Oggetto: Convenzione tecnica di attuazione del Protocollo di Intesa relativo all'affidamento delle funzioni di Stazione Appaltante per la realizzazione di interventi infrastrutturali presso gli immobili in uso alla Polizia di Stato nella Città Metropolitana di Torino. Rep. n. 4644 del 29/09/2020.

Razionalizzazione dei Presidi della Polizia di Stato nella Città di Torino – Rifunionalizzazione del complesso demaniale sito in Torino – Commissariato Borgo Po.

**Riscontro alla richiesta accertamento di conformità urbanistico-edilizia.
Comune di Torino**

Estratto P.R.G. Allegato Tecnico n. 3. Carta di sintesi della pericolosità geomorfologica e dell'idoneità all'utilizzazione urbanistica", foglio 13A (parte)

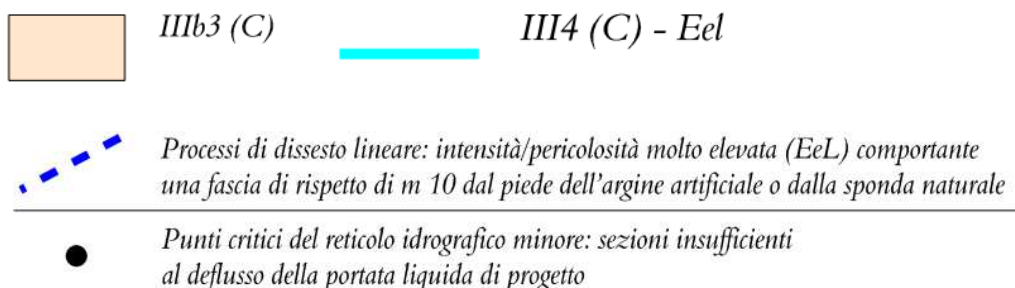
Sotto il profilo idrogeologico, l'area è classificata nella classe III – sottoclasse IIIb3 (C), che comprende i settori dei versanti collinari o situati al piede di versanti con caratteristiche analoghe a quelle della sottoclasse IIIa, ma che, a differenza di queste, sono edificati, con grado di pericolosità riscontrata molto variabile. Le prescrizioni specifiche per tale sottoclasse sono descritte ai commi 29-34 del capitolo 3.1.2 Disposizioni specifiche per le zone sottoposte a classificazione idrogeomorfologica - Parte Collinare (C) dell'Allegato B delle N.U.E.A..

Per quanto sopra detto, l'intervento in oggetto risulta DIFFORME rispetto agli strumenti urbanistici vigenti, in quanto la Sottoclasse IIIb3(C) non consente gli interventi di demolizione e ricostruzione previsti dal progetto.

Estratto P.R.G. Elaborato a titolo illustrativo – Individuazione dei corsi d'acqua minori, foglio 13A (parte)

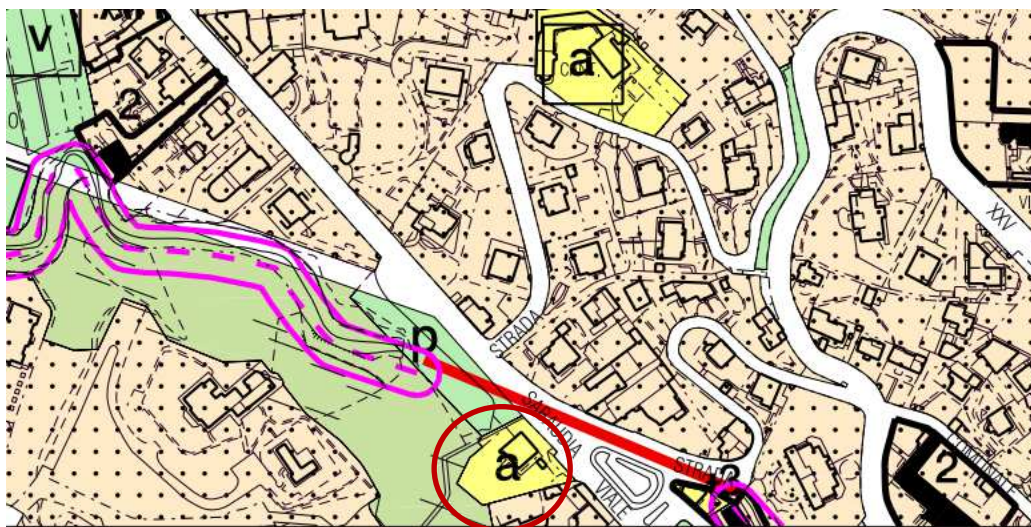
L'elaborato a titolo illustrativo, denominato “*Individuazione dei corsi d'acqua minori*”, conferma che il Commissariato della pubblica sicurezza “Borgo Po” risulta essere limitrofo ad un processo di dissesto lineare con intensità/pericolosità molto elevata comportante una fascia di rispetto di m 10 dal piede dell'argine artificiale o dalla sponda naturale.

Estratto Allegato Tecnico n. 14 “Immobili soggetti a vincolo

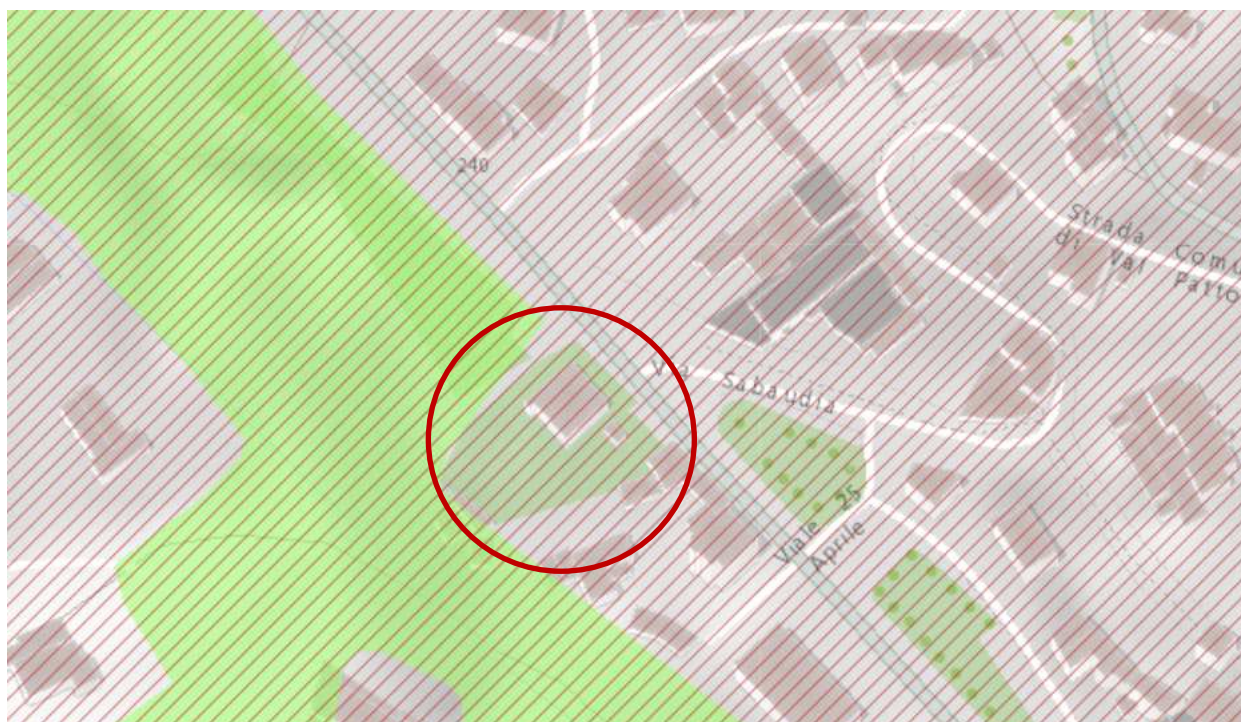
Come si evince dalla lettura dell’Allegato Tecnico n. 14 del PRG, l’immobile in oggetto è ricompreso tra i Beni ambientali, in particolare tra gli immobili vincolati oggetto di Notifica Ministeriale.

PIANO PAESAGGISTICO REGIONALE**Estratto della Tavola P2 del PPR****Tavola P2 - beni paesaggistici 1: 100.000**

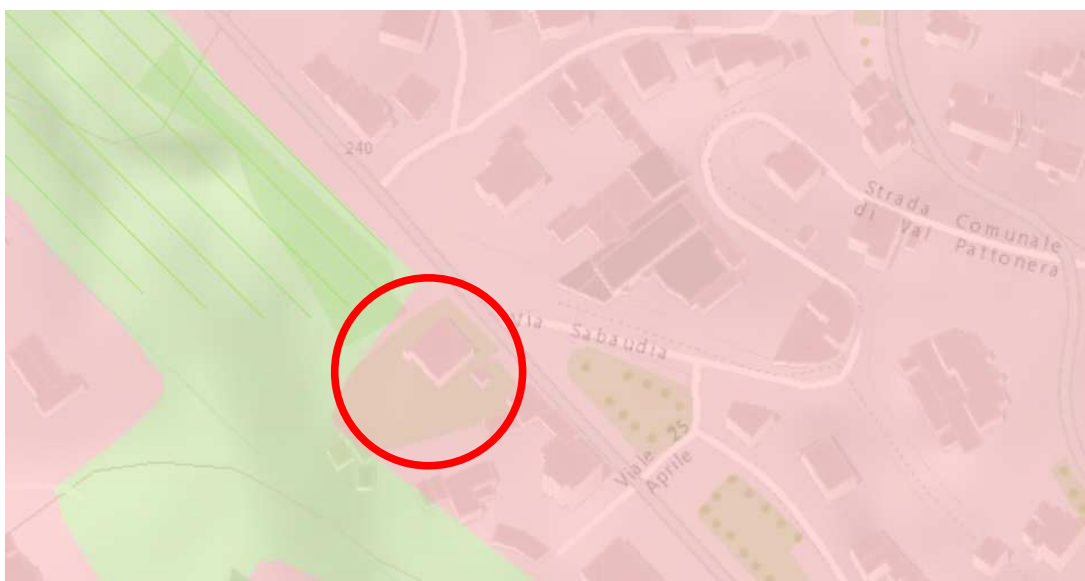
Il vincolo indicato dall'Allegato Tecnico n. 14 del P.R.G., è confermato dal Piano Paesaggistico Regionale (PPR), approvato con D.C.R. n. 233-35836 del 03/10/2017; dalla lettura della Tavola P2, infatti, si evince che l'area in oggetto è ricompresa tra gli immobili e le aree di notevole interesse pubblico ai sensi dell'art. 136, comma 1, lett. d) del D.lgs. n. 42/2004 (Parte II del Codice), in quanto Bene oggetto di Notifica Ministeriale ai sensi della ex L. 1497/39 (Area rigata rossa nell'estratto).

Per quanto sopra detto, si conferma che l'area in oggetto ricade tra i beni paesaggistici e **gli interventi previsti su di essa richiedono l'Autorizzazione Paesaggistica ai sensi dell'art. 146 del Codice dei Beni Culturali e del Paesaggio.**
